SERVICE INFO – INA 0108

Remediu pentru zgomotele dinspre transmisia auxiliară

Opel / Vauxhall: Astra H, Signum, Vectra C, Zafira B

Motorizare: Z18XER

Fig. 1: Schimbarea unei folii de curea rigide la o folie de alternator cu ambreiaj de mers liber

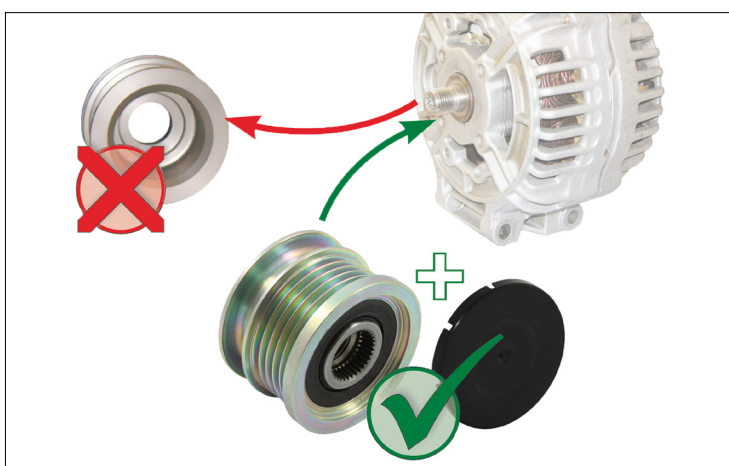
Din cauza vibrațiilor curelei trapezoidale cu nervuri, se pot produce zgomote puternice la vehiculele menționate mai sus, care au o folie de curea rigidă la alternator.

Departamentul post-vânzare al Schaeffler Automotive Aftermarket propune folia de alternator cu sistem de rolă liberă ca soluție tehnică pentru aceste autovehicule. Aceasta reduce sarcinile dinamice în transmisia auxiliară, prevenind astfel emisiile de zgomot.

Departamentul post-vânzare al Schaeffler Automotive recomandă montarea unei folii de alternator cu sistem de rolă liberă 535 0143 10 la autovehiculele afectate.
